Statens vegvesen

Vår referanse:
18/83926-5

Uttale – Dispensasjon – Byggjegrense – Fv. 57 – gnr. 94 bnr. 8 – Skodvin nedre – Skodvin Montessoriskule – Lindås kommune

Situasjonsplan. Skodvin skule.

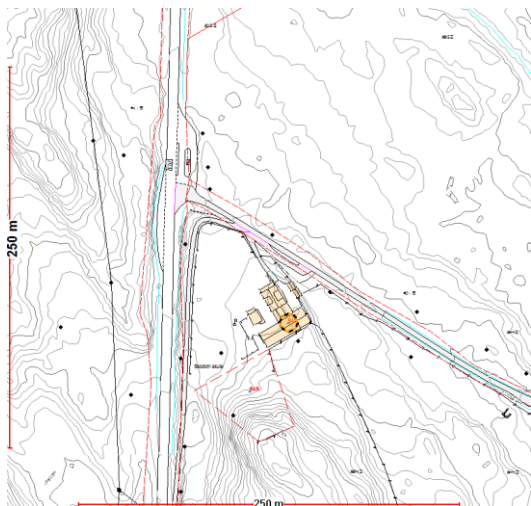
Det er søkt om løyve til å oppføre ein mellombels brakkebygg som skal stå i to år. Det er opplyst at tiltaket er plassert 48 meter frå vegmidte til fv. 57 og 32 meter frå gang- og sykkelveg. Tiltaket ligg også utanom byggjegrensa til kryssområdet.

Vi har etter ei samla vurdering ikkje merknad til mellombels plassering av brakkebygget. Det må setjast som vilkår at bygget ikkje skal vere til hinder for det pågåande planarbeidet og realisering av dette prosjektet.

Kommunen ber og om ei vurdering ut i frå at tiltaket vil krevje utvida bruk av avkøyrsløse til kommunal veg. Det er særleg viktig å ha fokus på trafikktryggleiken i eit område der mjuke trafikantar ferdast. Dette gjeld til dømes løysingar for gangsamband frå kollektivhaldeplass til skule, hente / bringe, parkering, varelevering med meir. Området har dårlege trafikale løysingar. Gjennom det pågåande planarbeidet er det foreslått meir optimale løysingar som tek i vare desse forholda. Det kan likevel gå lang tid før tiltaka i planen vert gjennomført. Lindås kommune må vurdere om det er behov for å stille krav til utbetring når elevtalet no vert auka, særleg dersom auken vert permanent.

Statens vegvesen har ikkje merknad til brakkebygget slik det er omsøkt. Det må setjast vilkår at løyve berre gjeld for to år og at det ikkje skal vere til hinder for å realisere tiltak i samsvar med det pågåande planarbeidet for området.
